1. K9 護岸の着工について

2. キャンプ・シュワブ沿岸部の「進入道路 (パネル等敷設)」、「取付道路」工事について

写真①

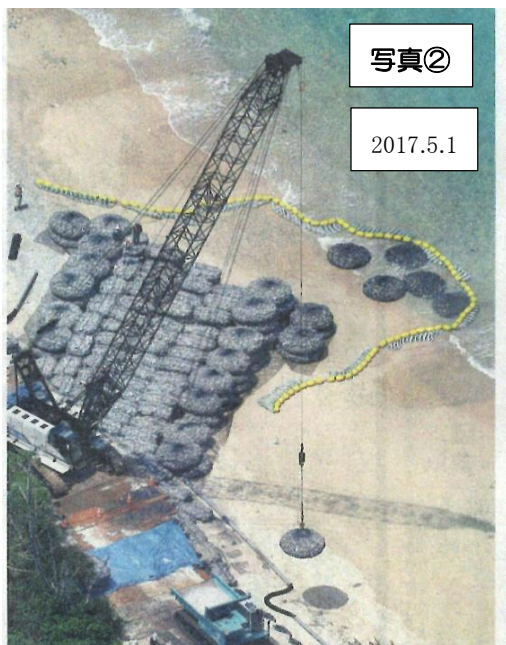
1-1.4月25日以降に投下した石材の入った袋材(写真①、②)は、K9 護岸の基礎部分ではなく、K9 護岸を施工するための進入道路(取付道路)の基礎か？

5月8日以降投下している袋材に入れていない石材(写真③)は、K9 護岸の基礎工としての捨石か？

石材の投下に伴い、粉塵が舞い上がり、海面が白く濁っている事実をどう考えるか？

写真②

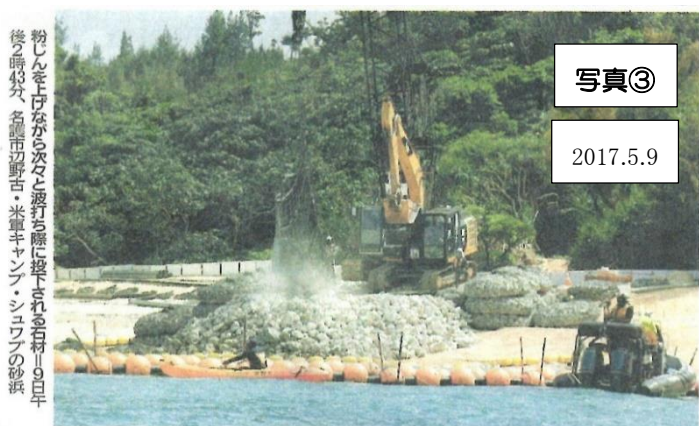
その後4月末から防衛局は、クバマの K9 護岸取付部の海岸に、石材の入った袋材を積上げ始めた(写真②)。そして5月8日からは、海に石材を投下し始めた(写真③)。いよいよ K9 護岸の基礎工の工事が始まったものと思われる。

その後防衛局は、写真②のように、クバマの海岸部に石材の入った袋材を積上げ始めた。この工事は、上記「シュワブ(H26)傾斜堤護岸新設工事」の「取付道路」か？ その関係を説明されたい。
